**Conseil économique et social**

**Forum mondial de l'harmonisation
des Règlements concernant les véhicules**

Groupe de travail de la sécurité passive

Règlement n° 44 (Dispositifs de retenue pour enfants)**Proposition de complément 13 à la série 04 d'amendements
au Règlement n° 44 (Dispositifs de retenue pour enfants)****Communication de l'expert des Pays-Bas***

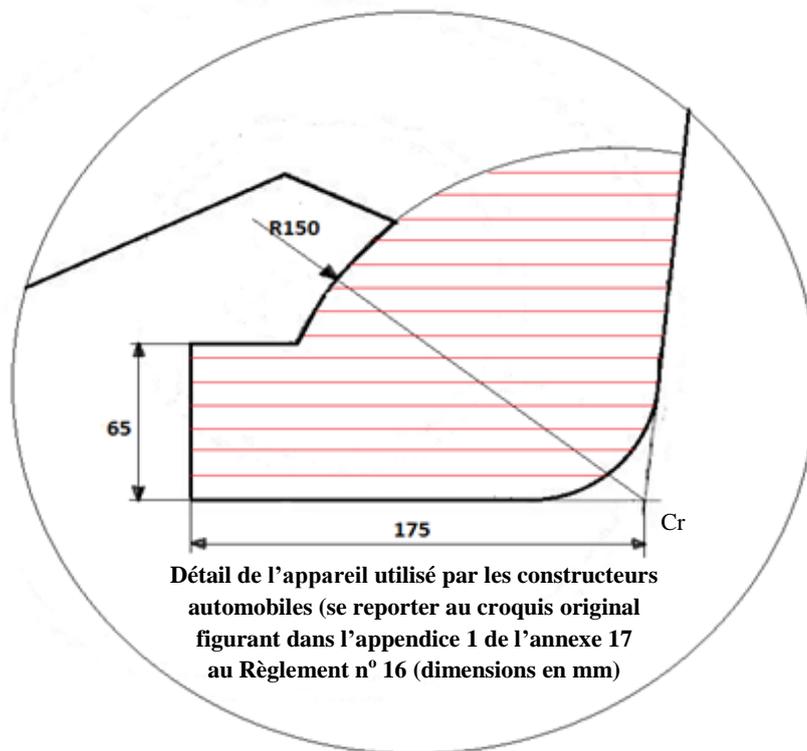
En outre, dans la zone hachurée en rouge de la figure ci-dessous, il peut y avoir contact avec le support plat de la ceinture de sécurité pour adultes. Cependant, aucune partie du dispositif de retenue pour enfants ne doit gêner l’utilisation de la sangle abdominale pour adultes pour laquelle celle-ci a été conçue.

Le point de contact principal supportant la charge est la partie du dispositif de retenue pour enfants qui fait que la sangle abdominale supporte les forces de tension dans la direction longitudinale et les forces transversales de la fonction de retenue.
